**ACUERDO ADOPTADO POR LA ILMA. JUNTA DE GOBIERNO LOCAL EN LA SESIÓN ORDINARIA CELEBRADA EL DÍA 22 DE ENERO DE 2021, EN RELACIÓN CON EL PUNTO SIGUIENTE:**

**PUNTO Nº 5.- PROPUESTA DE APROBACIÓN INICIAL DEL “PROYECTO DE URBANIZACIÓN DEL SECTOR SUNC-R-LO.11 “LA TÉRMICA”**

*“Dada cuenta del expediente PAI2018/1500 del Departamento de Arquitectura e Infraestructuras de la Gerencia Municipal de Urbanismo, relativo al Proyecto de Urbanización de SUNC-R-LO.11 “La Térmica”.*

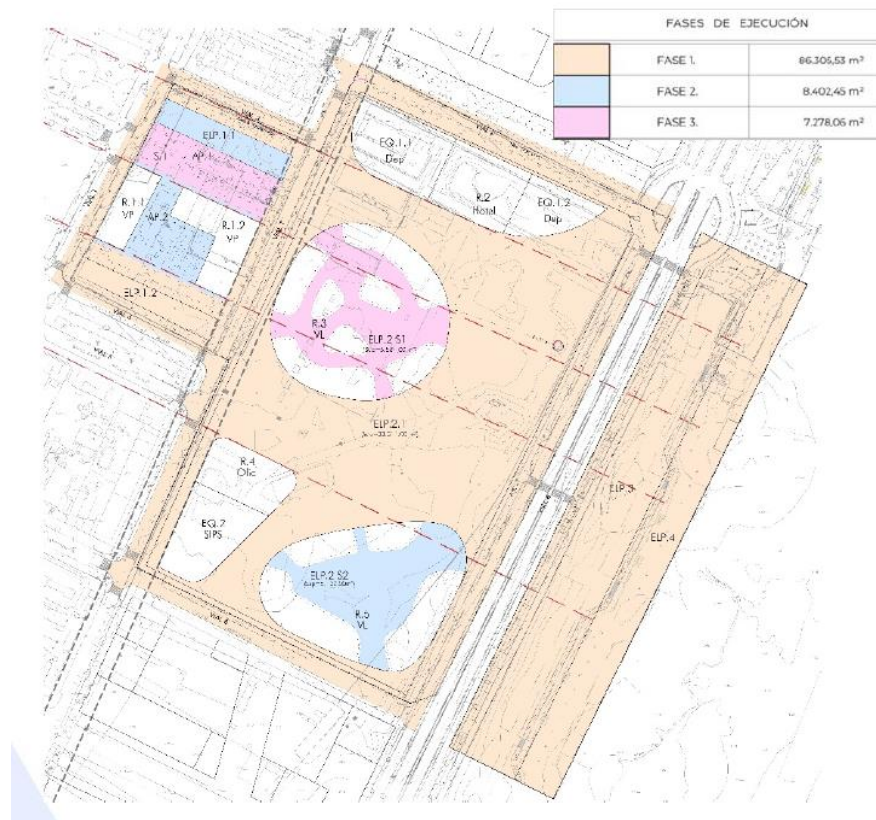
- El proyecto de urbanización realiza un faseado de las obras en tres fases, que deben ser funcionalmente independientes, lo cual es correcto, ya que el instrumento de planeamiento ya preveía la posibilidad de un faseado. Las fases parecen ser independientes, ya que las redes generales de servicios discurren por zonas que se ejecutan durante la fase 1, de forma que cuando se ejecuten los sótanos de los complejos inmobiliarios durante las fases 2 y 3 podrán ejecutar su parte de las redes y conectarse a las generales.

- Tal como se dice en el proyecto, se ejecutaría en una primera fase el traslado de la subestación, la totalidad del viario, el ELP 2.1 (es decir, excluyendo los dos complejos inmobiliarios), el ELP 1.2 y el paseo marítimo. Se dejaría para una segunda fase el complejo inmobiliario de la parcela R-5 con su ELP asociado (ELP 2.2), de manera que la

urbanización de este espacio correría a cargo del promotor de esta edificación, el ELP 1.1 y el aparcamiento en superficie AP-2. Y ya para la tercera fase se dejaría el complejo inmobiliario de la parcela R-3, con su ELP 2.1, el aparcamiento subterráneo AP-1 y el aparcamiento en superficie AP.1, que, este sí, va encima del subterráneo S-1. A continuación se adjunta el plano de fases.

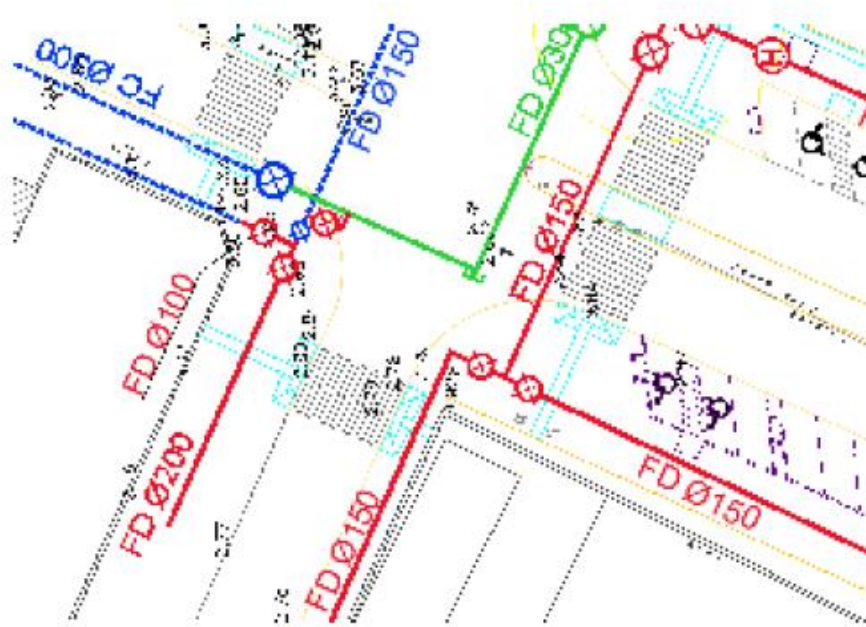
o Las redes de FDØ200mm. de la acera oeste y de FDØ150mm. de la acera este de Camino de la Térmica se conectarán a los dos nudos ejecutados con las obras del proyecto de urbanización de Torre del Río en Avenida de Moliere en su extremo este según indicaciones de los técnicos de Emasa (se adjunta croquis).

En la acera norte, la tubería de FDØ200mm. se conectará a una tubería de FDØ100mm. y una FDØ150mm. existentes y en la acera sur a una tubería de FDØ150mm.

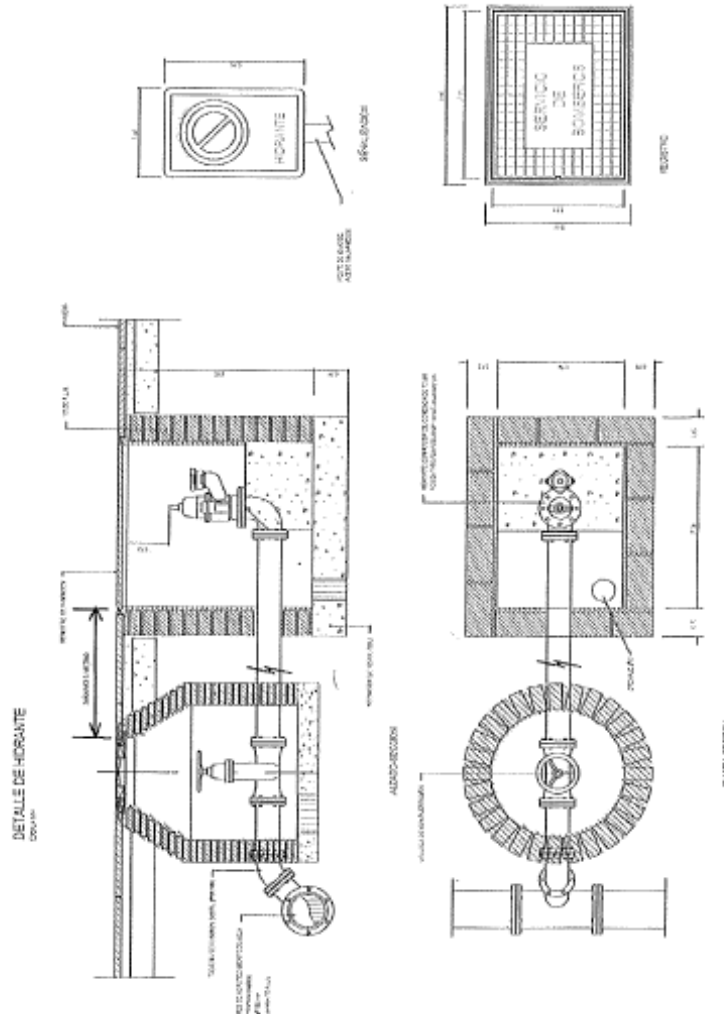
1. En Informe nuestro de fecha 22 de octubre de 2019, se indicaba la necesidad de cambiar el modelo de hidrante, sin que en este nuevo proyecto se haya recogido, por lo tanto:

2. Según acuerdo mantenido entre la Empresa EMASA y este Real Cuerpo de Bomberos, los modelos de hidrantes actuales, consisten en dos arquetas, una con tapa redonda para recoger la válvula previa y otra rectangular para ubicar el cuerpo del hidrante que dispondrá de una salida con racor tipo Barcelona de 70 mm, por lo tanto no coincide con lo indicado en el plano P.6.2 "RED DE ABASTECIMIENTO AGUA POTABLE, DETALLES"

3. Se adjunta esquema del correcto diseño de los hidrantes en el municipio de Málaga.

Significándole que se deberá rectificar los modelos diseñados en plano, debiendo aportar nuevos planos recogiendo lo comentado anteriormente."

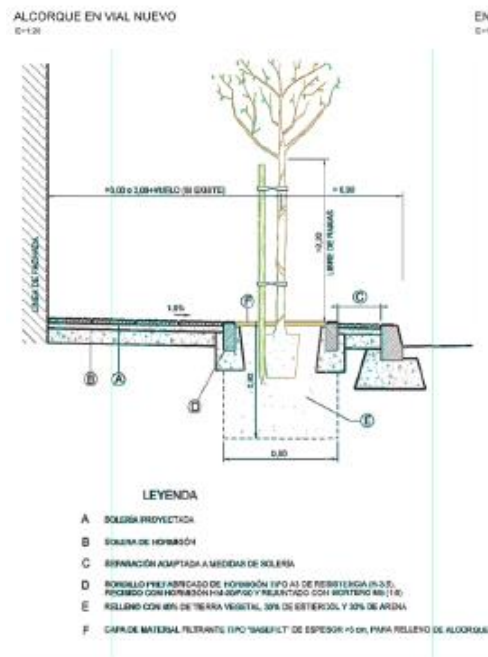
*Ante la falta de definiciones en la MEMORIA, extraemos del PLANO P.4.3. PAVIMENTACIÓN Y ELIMINACIÓN DE BARRERAS ARQUITECTÓNICAS, el perfil del entorno de plantación del arbolado viario, comprobándose que el mismo quedaría, según esta sección, confinado en una especie de contenedor de 0,8x0,8x0,8 m<sup>3</sup>, del cual no sería factible que pudieran expandirse las raíces, a menos que el espacio circundante al mismo, quedase relleno con tierra vegetal de características similares a la empleada en el hoyo de plantación, hecho que no garantizaría la estabilidad del pavimento superficial.*

Imagen 2. Sistemas de direccionamiento radicular.

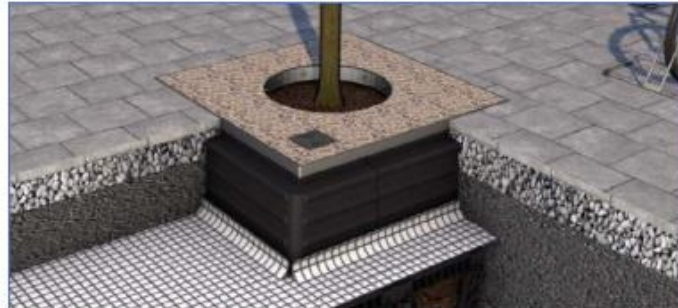
*Para asegurar la necesaria proporcionalidad entre el tamaño futuro del árbol proyectado con el volumen de suelo necesario, es necesario crear suelos estructurales en el entorno de los alcorques en aquellas situaciones en las que no sea factible contar con dicho suelo en el espacio más cercano al árbol, de forma que el volumen de tierra disponible para el mismo se corresponda con su desarrollo esperado, siendo compatible con las múltiples redes de servicios presentes en la ciudad (Imagen 2).*
